סקירת בקשת היתר 2026/0439.00 — הפלמ״ח 41

קטמון הישנה, ירושלים · טיוטת עבודה 3.11.2026

סיכום AI לעיון גינות העיר, מבוסס על מסמכי הבקשה מהארכיב האופטי. אינו חוות דעת מקצועית או משפטית ואינו הגשת התנגדות.

טופס 22 — חישוב השטחים המרכזי

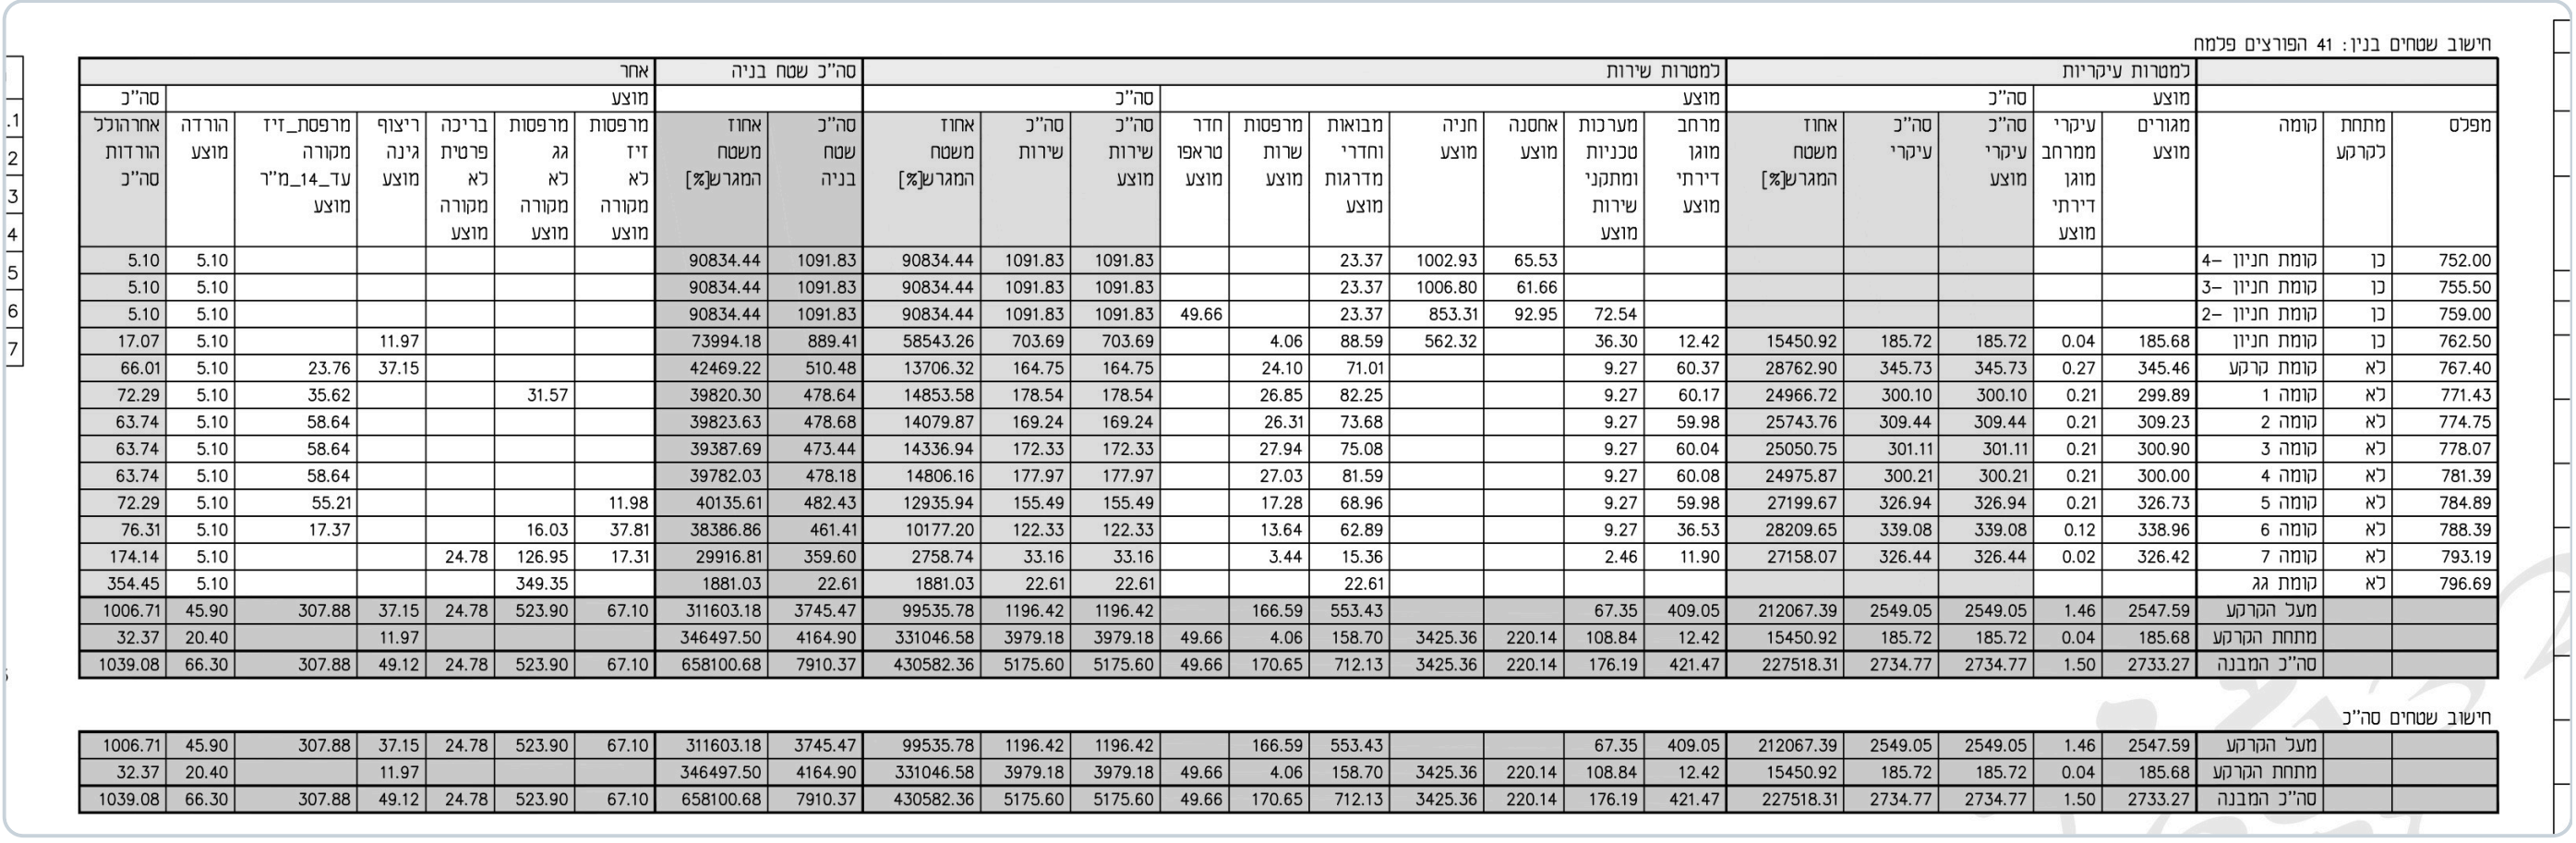
2. שטחי שירות: שני מסמכי מקור, מספרים שונים — טופס 22 (הרמוניקה, 8.2.26): עיקרי 2,734.77 / שירות 5,175.60 / סה"כ 7,910.37 מ"ר; זיהוי תכנית (15.02.26): "עיקרי מבוקש 2545.46", "שירות מבוקשים 5470.48". מחלקת התכנון עצמה כותבת שחלק מהשטחים שסווגו כשירות הם "שטחים עיקריים לכל דבר" ודורשת תיקון בכל מסמכי הבקשה. בשני המסמכים השירות כפול בקירוב מהעיקרי — אך לפי טופס 22 רובו מתחת לקרקע (3,979.18 מ"ר, מהם 3,425.36 חניה); מעל הקרקע השירות 1,196.42 מ"ר מול 2,549.05 עיקרי (כ-47%). כלומר הפער נובע בעיקר מהחניון.

הטבלה המרכזית בבקשה: מעל הקרקע 3,745.47 מ"ר, מתחת לקרקע 4,164.90 מ"ר, סה"כ 7,910.37 מ"ר. שים לב: זיהוי התכנית מציג מספרים אחרים — ראו נקודה 2.
